Mission régionale d'autorité environnementale

**Projet de construction et d'exploitation d'une canalisation
de transport d'hydrocarbures et de mise à l'arrêt définitif du sea-line existant
présenté par la société Entrepôt Pétrolier de Port-la-Nouvelle (EPPLN)
sur la commune de Port-la-Nouvelle**

**Avis de l'Autorité environnementale
sur le dossier présentant le projet et comprenant l'étude d'impact**

**N° saisine : 2020-8871
N° MRAe :2020APO85
Avis émis le 3 décembre 2020**

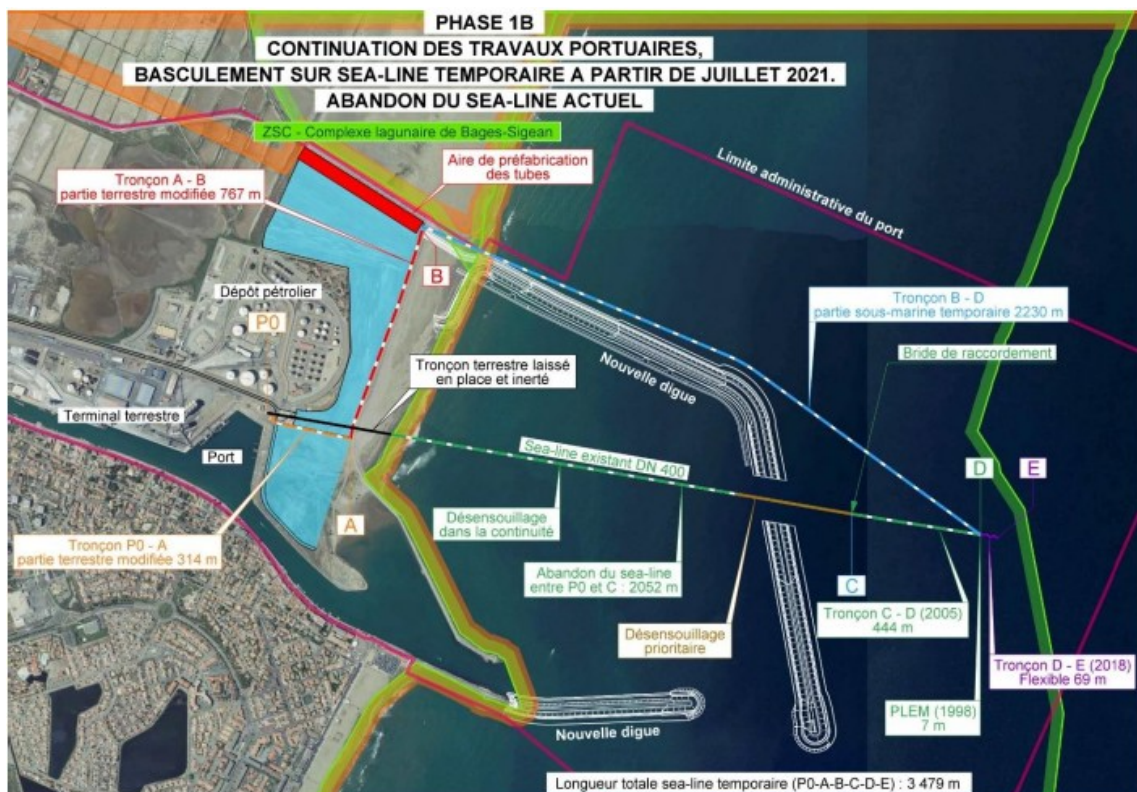
L'achèvement des travaux de la digue prévoit une mise en service d'une canalisation sur le bord à quai P1 et l'abandon de la canalisation de remplacement. La partie terrestre de la canalisation sera réutilisée jusqu'au point B' indiqué sur l'extrait de carte ci-après. De B' à P1 un nouveau tronçon de canalisation doit être construit, d'abord en enterré puis en aérien sur la digue avant de se raccorder au bord à quai P1.

L'étude indique que « la zone terrestre du projet de déviation du sea-line est constituée exclusivement d'une plateforme bétonnée. » Comme indiqué plus haut, l'état initial en amont des travaux propres au remplacement de la canalisation n'est pas clairement décrit. D'après les cartes ci-dessus (« Situation actuelle » et « Phase 1B »), le tracé terrestre s'implante sur des milieux dont la destruction, si elle n'est pas encore réalisée, a déjà été évaluée et a fait l'objet de mesures de compensation dans le cadre des précédentes études d'aménagement portuaire. En conséquences, les impacts attendus sont à juste titre qualifiés de nuls ou négligeables, n'engendrent pas d'effets cumulés et aucune mesure particulière n'apparaît nécessaire sur les milieux et la faune terrestre.
